## PARECER TÉCNICO nº 552/2024 – MEIO AMBIENTE/ENGENHARIA

Resposta à quesitação sobre impactos urbanos ambientais dos dois edifícios da empresa OR que se propõe implantar na Praia do Buracão, Rio Vermelho, Salvador/BA.

O primeiro projeto, de nome comercial **Infinity Blue**, é de autoria do escritório Sidney Quintela Architecture + Urban Planning, possui configuração com 4 níveis de garagem, pavimento térreo, 15 pavimentos tipo com uma unidade residencial por andar, rooftop com áreas de lazer de uso comum, além da cobertura da edificação. Tal empreendimento visa

O segundo projeto possui nome comercial de **Infinity Sea** e é de autoria do escritório FEU Arquitetura. O empreendimento possui 4 níveis de garagem, 16 pavimentos tipo com duas unidades residenciais por andar, cobertura, além de um outro pavimento de acesso direto à praia. A edificação será implantada nos lotes 5 e 6, que juntos formam o imóvel de matrícula 56.311, possuindo duas casas residenciais, de números 274 e 292, que serão totalmente demolidas para dar lugar à nova edificação.

**Figura 4 – Inserção do empreendimento Infinity Sea (em vermelho) na faixa de praia instituída na LOUÇOS/2016.**

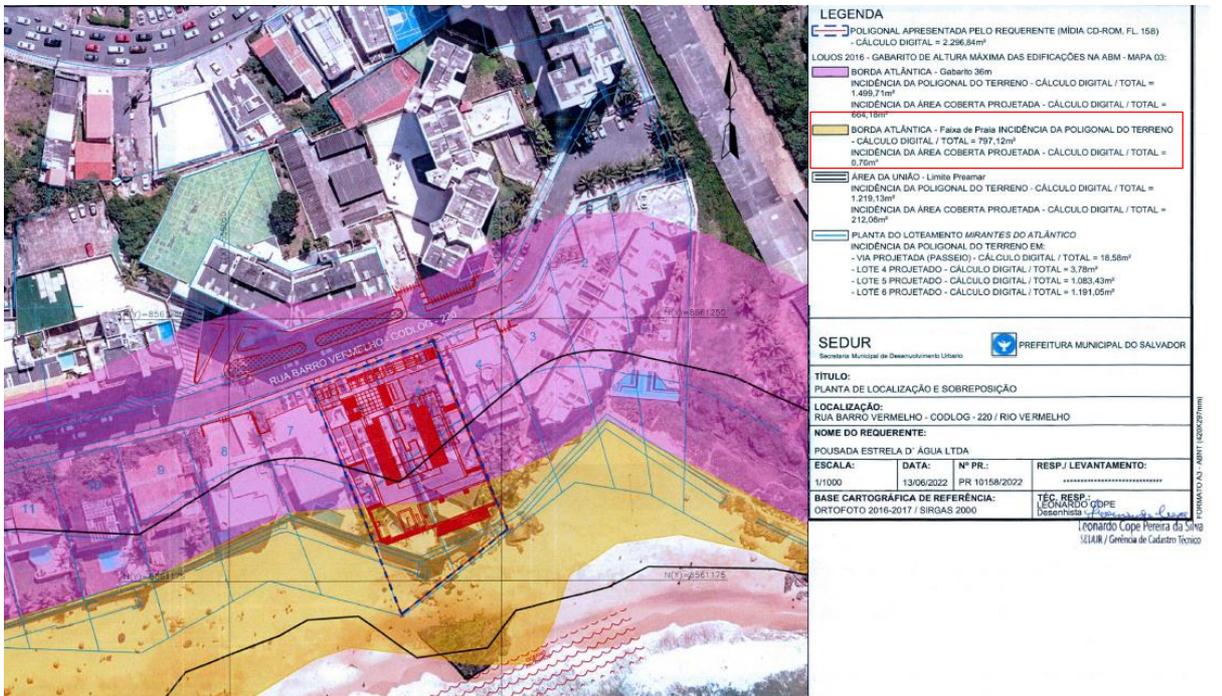
A própria LOUOS/2016, em seu Mapa 03 – Gabarito de altura máxima das edificações na Área de Borda Marítima (ABM), classifica a área como faixa de praia, o que consta no processo n. PR-591100000-10158-2022 (Figura 4).

**Os edifícios Infinity Blue e Infinity Sea estão sobre a praia.** O Infinity Sea está projetado adentrando ainda mais a faixa de praia, que deve ser delimitada, como mencionado, considerando o limite máximo de atingimento das ondas, visualizado pela ocorrência de faixa de vegetação ou outro anteparo **natural**.

**Figura 23 – Esquema verticalizado das cotas de nível do empreendimento de autoria do escritório Sidney Quintela Architecture + Urban Planning, implantado no lote B9**  
 Fonte: elaboração própria.

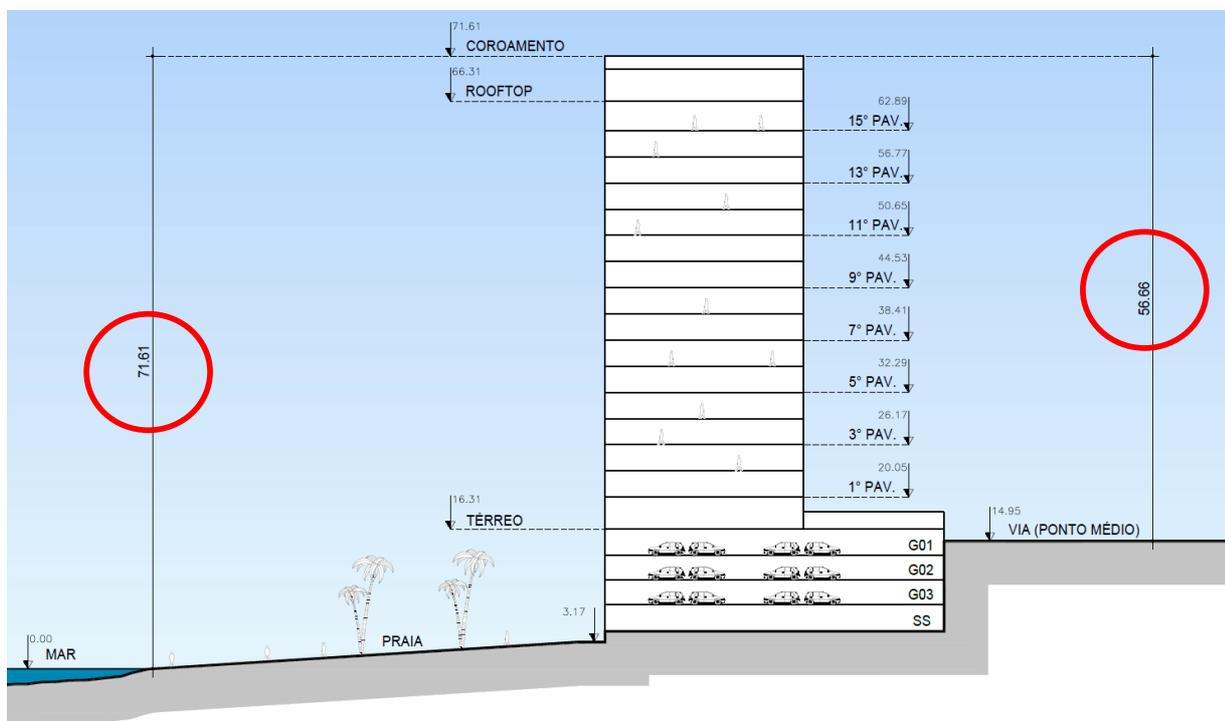
O primeiro empreendimento analisado, de nome comercial Infinity Blue, de autoria do escritório Sidney Quintela Architecture + Urban Planning e implantado do lote 9, possui **cota nível de coroamento de 71,61**. Esse valor corresponde a uma altura de 71,61 m em relação ao nível do mar, e de 55,66 m em relação ao ponto médio da Rua Barro Velho (via de acesso à edificação).

A Figura 23 a seguir ilustra esquematicamente os valores supramencionados e foi elaborada com base no corte esquemático anexado aos autos (ID MP 18899811).

**Figura 24 – Esquema verticalizado das cotas de nível do empreendimento de autoria do escritório FEU Arquitetura, implantado nos lotes B5 e B6**  
 Fonte: elaboração própria.

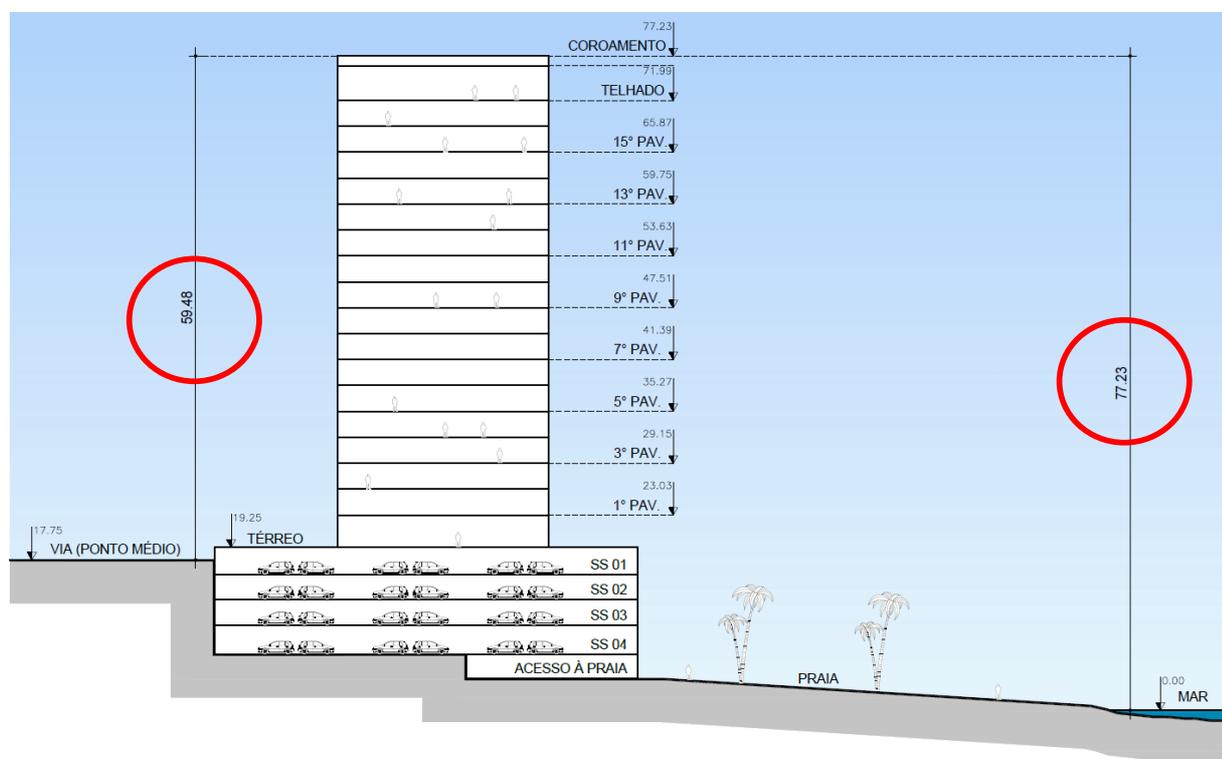
Por sua vez, a edificação projetada pelo escritório FEU Arquitetura, denominada Infinity Sea, localizada nos lotes 5 e 6, tem como **cota de coroamento o nível 77,23**. Esse valor corresponde a uma altura de 77,23 m em relação ao nível do mar, e de 59,48 m em relação ao ponto médio via de acesso ao empreendimento.

A Figura 24 a seguir ilustra esquematicamente os valores supracitados e foi elaborada com base nas peças gráficas anexadas aos autos (ID MP 18899821).

Figura 25 – Final da rua Barro Vermelho sem elemento adequado para retorno de veículos.  
Fonte: Projeto Urbanístico - Rua Barro Vermelho R01 (OR).

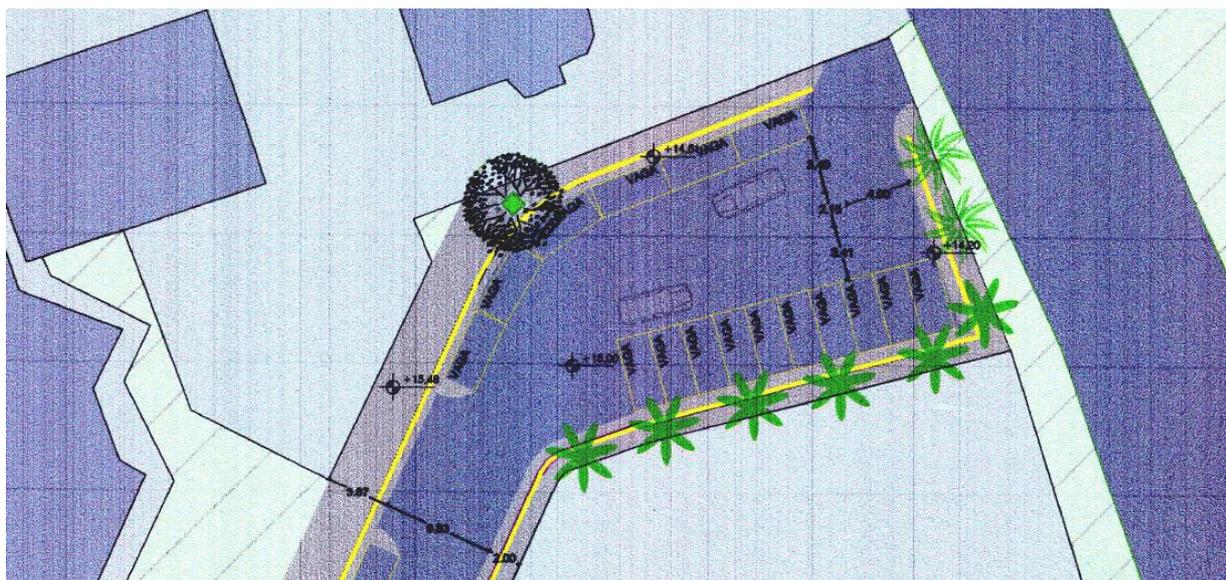
Para a circulação geral de veículos, algumas vagas foram projetadas paralelamente ao longo da via e outras perpendiculares ao final da rua. Ressalta-se que não foram criadas vias de acumulação (bolsões de acesso), assim, os carros que pretendem entrar nos empreendimentos, inclusive visitantes, precisam aguardar na rua, obstruindo temporariamente o fluxo de veículos.

Outro ponto crítico é que não foram previstos elementos de retorno ao final da rua Barro Vermelho, tais como rotatórias ou cul-de-sacs. Dessa forma, veículos que circulem na via, mas que não adentrem às edificações, ou que simplesmente não encontrem vagas disponíveis, precisam retornar através manobras (Figura 25). Essa situação pode gerar pontos de retenção no trânsito, impactando negativamente na mobilidade urbana local.
